**Avis délibéré de la mission régionale d'autorité  
environnementale sur le projet de stockage d'énergie par  
batteries de Ronzières, porté par Harmony RNZ, sur la  
commune de Malintrat (63)**

**Avis n° 2024-ARA-AP-1693**

**Avis délibéré le 13 mai 2024**

Figure 2 : plan du projet (source : étude d'impact)

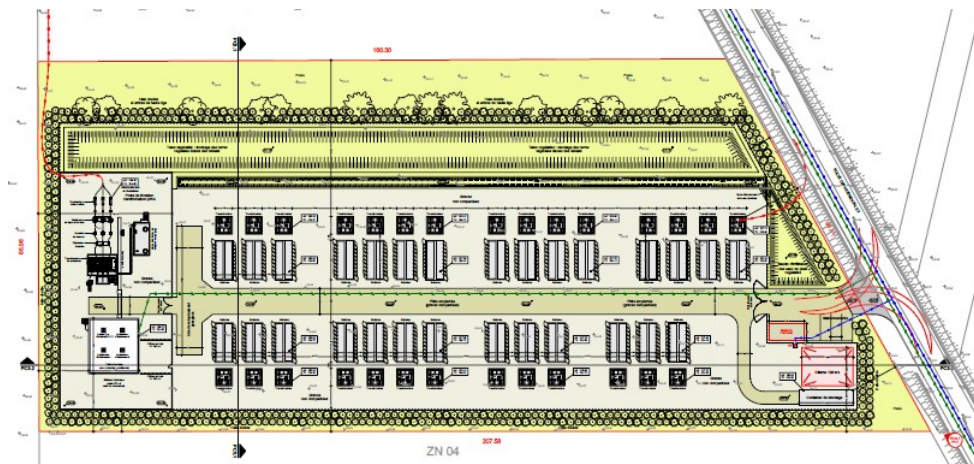
sier ne présente aucun de ces tracés sur un plan, indiquant qu'il n'est pas possible de le connaître à ce stade. Les incidences environnementales du raccordement, qui fait partie intégrante du projet, ne font donc l'objet d'aucune analyse approfondie alors que le tracé traversera potentiellement des terres agricoles. Le dossier indique que le raccordement du parc de stockage d'énergie se fera sans concurrencer les capacités prévues dans le cadre du S3REnR puisqu'il est hors schéma.

**L'Autorité environnementale recommande que la durée d'exploitation envisagée et la durée du bail conclu avec le propriétaire du terrain soient mises en cohérence. Elle recommande d'évaluer les incidences environnementales du raccordement et de présenter les mesures prises pour les éviter, les réduire et si besoin les compenser.**
